LUFTFARTSVERKET  
Hovedadministrasjonen  
Avd. for Luftfartsinspeksjon  
Postboks 18, 1330 Oslo Lufthavn  
Telefon: Oslo (02) 1213 40  
AFTN : ENFBYA  
Tlgr. : CIVILAIR OSLO  
Telex : 17011 ldal n

## LUFTDYKTIGHETSPÅBUD (LDP)

Motordrevne luft-  
fartøy  
Bell/Agusta-Bell-1

8/71 FLYGING I SNØVÆR MED BELL HELIKOPTER

Fig. 1

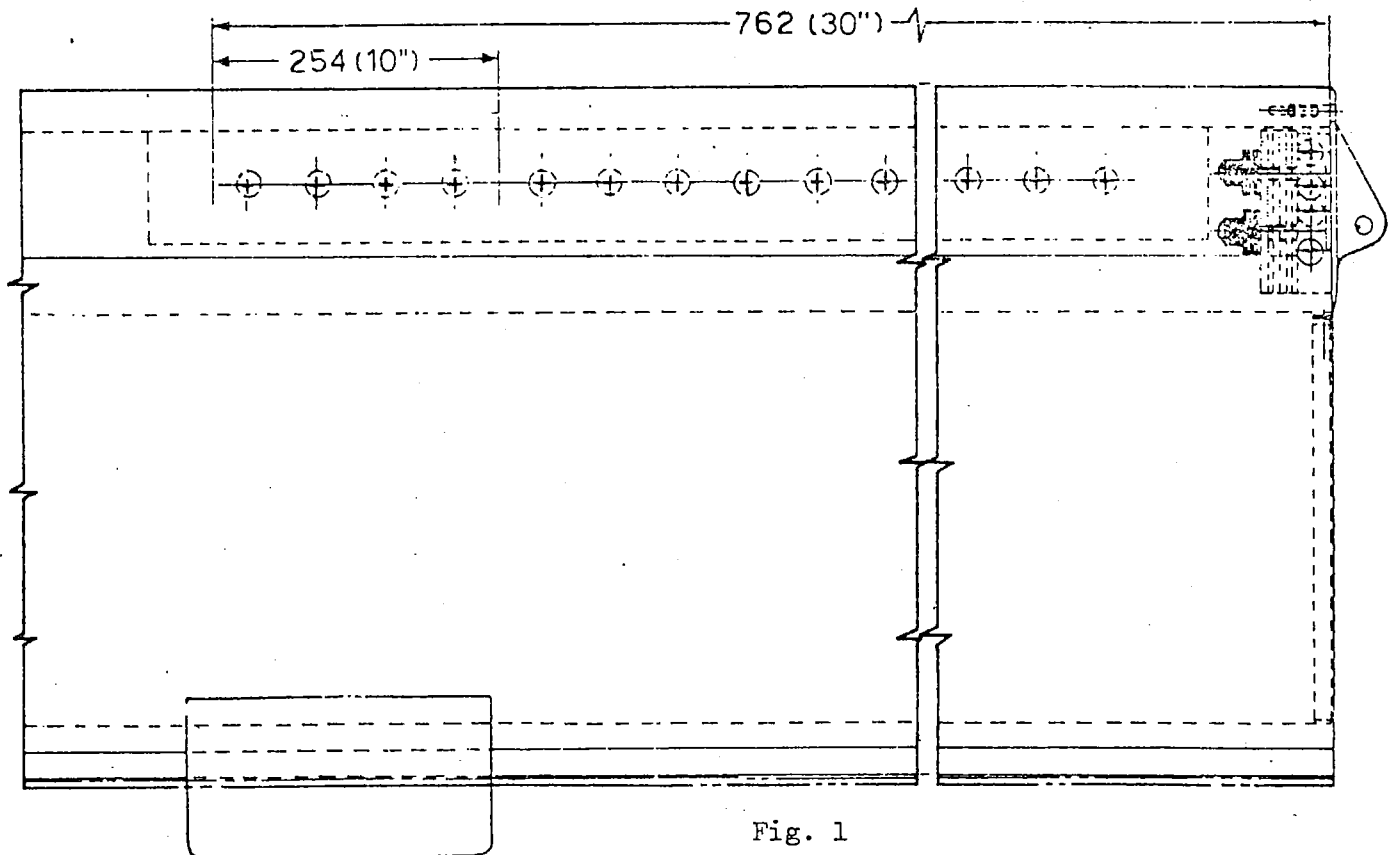
Foreta en visuell inspeksjon av undersiden av bladet mellom stasjon 170" og 180" (mellom 30" og 40" fra bladtuppen) i området rundt skruene som fester balansevekten i bladet, se fig. 1.

Se spesielt etter lakkblærer, forhøyninger, sprekker i lakken og avdekket metall.

1. Dersom det oppdages lakkblærer, forhøyninger eller sprekker, skal lakken fjernes ifølge pkt. 3 C i Bell Helicopter Service Bulletin No. 206A-19, Rev. C, eller Bollettino Tecnico No. BT-206-49, Rev. B, og området rundt skruhodene inspiseres ved hjelp av "dye penetrant"-metoden.

- a) Dersom sprekker oppdages, skal bladet skiftes før neste flyging.
  - b) Dersom korrosjon oppdages, skal instruksjoner for reparasjon og begrensninger side 2-18A, pkt. 2-16, underpunkt e (3) i Maintenance and Overhaul Manual følges.
  - c) Dersom verken korrosjon eller sprekker finnes, skal det rengjorte området prepareres og lakkeres ifølge pkt. 4 b i refererte Service Bulletins.
2. Dersom det bare finnes områder med umalt eller avdekket metall og ingen lakkblærer, forhøyninger eller sprekker i lakken, skal de avdekkede områder prepareres og lakkeres ifølge pkt. 4 b i refererte Service Bulletins.

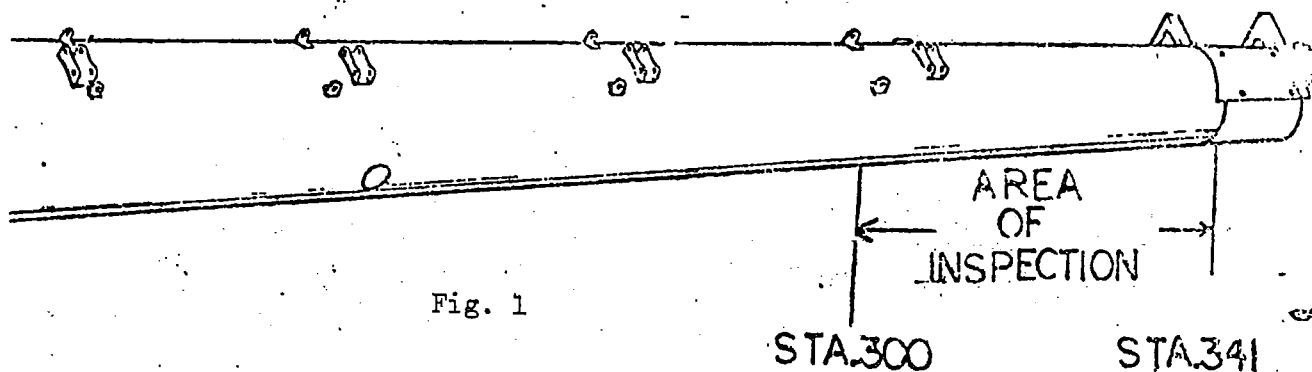
På venstre side av halebommen, mellom stasjon 300 og 341, har man i flere tilfeller funnet løse nagler og sprekker i hudplaten. Følgende inspeksjon, som beskrevet i Bell Service Bulletin No. 206-01-73-4, revisjon B skal derfor utføres:

1. Inspiser det angitte område, som vist i fig. 1, for løse nagler eller slitasje ved hudplaten overlapping. Hudplaten kontrolleres for sprekker ved hjelp av lupe som forstørrer minst 3 ganger.
2. Dersom en finner løse nagler skal disse byttes ut med nye AN470, AD5-2 eller CR2249-5-2 nagler.
3. Dersom en finner sprekker i halebommens hudplater skal Luftfartsverket underrettes om forholdet. Halebommen må skiftes ut med ny eller repareres før videre flyging.

Selskapet må kontakte Bell for reparasjonsanvisninger.

FIGURE 1

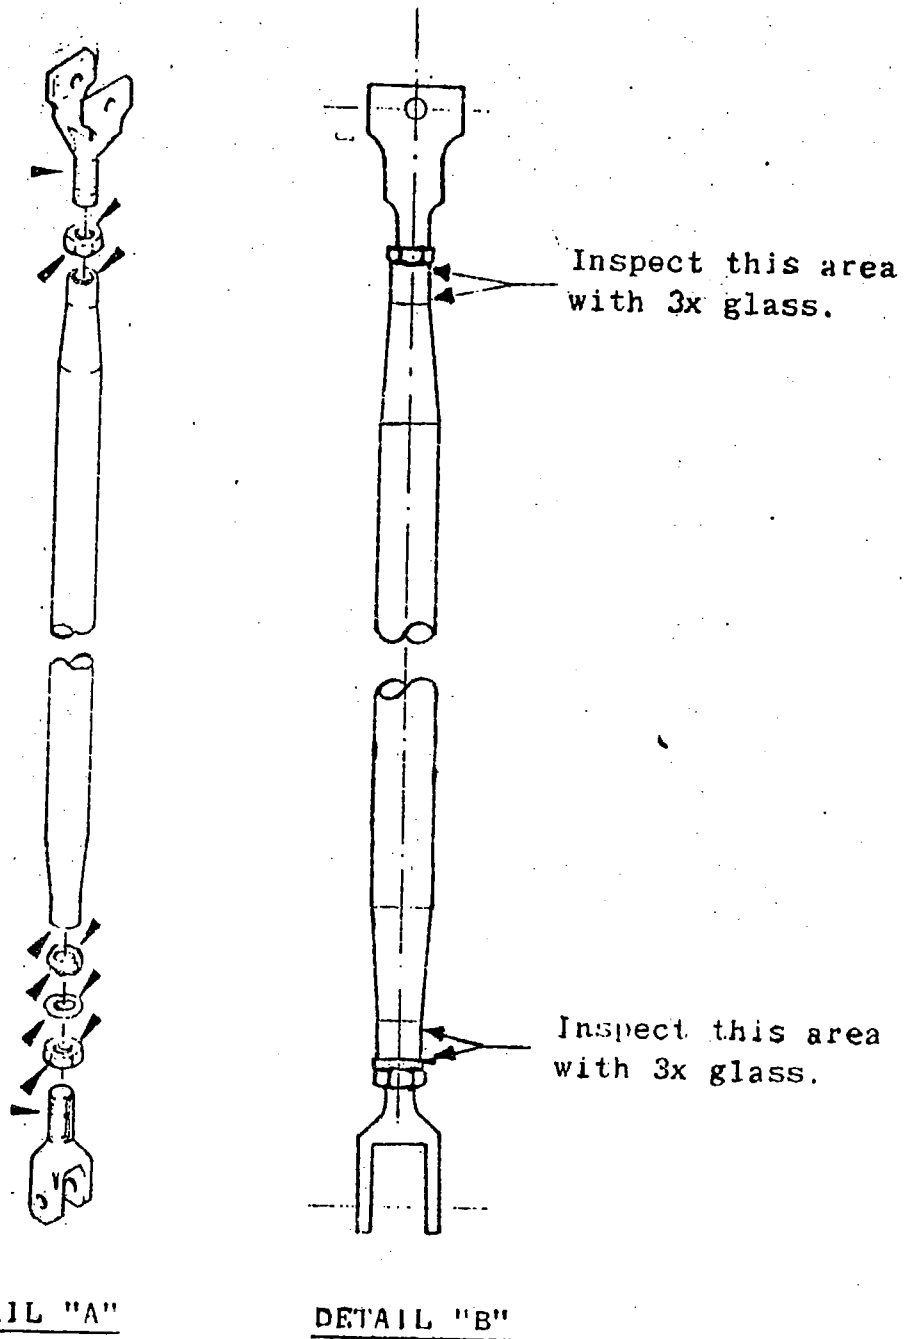
Hovedrotorens "pitch link tubes", P/N 206-010-330 og 206-010-342, skal kontrolleres for sprekker og påføres antikorrosjonsmiddel. Anvisninger for arbeidet er gitt i Agusta Technical Bulletin No. 206-64 eller Bell Service Bulletin No. 206-04-2-73-1 og følgende skal utføres:

1. "Pitch link tubes" skal kontrolleres visuelt for forekomst av sprekker i områdene som vist i fig.1, det. B. Forstørrelsesglass med 3 ganger forstørring skal brukes.
2. "Pitch link tubes" skal påføres "corrosion preventive compound" (cosmoline) MIL-C-16173, Grade 2 antikorrosjonsmiddel (se 206 M.O. table 1-1, item 24) i følgende områder (se fig. 1, det. A):
  - a) Gjengene i øvre og nedre gaffel ("clevis").
  - b) Endestykkene av støtstengene ("tubes").
  - c) Kontaktflatene mellom muttere og låseskiver ("nuts and locks").
  - d) Overflaten av mutterne etter at disse er montert og tiltrukket.
3. Etter flyging i regnvær skal "pitch link tubes" inspiseres ved oversiden av mutterne og den synlige delen av gafflenes ("clevis") gjenger for å se om det finnes behov for å påføre antikorrosjonsmiddel.

Apply corrosion preventive compound  
to the areas indicated by (▲)
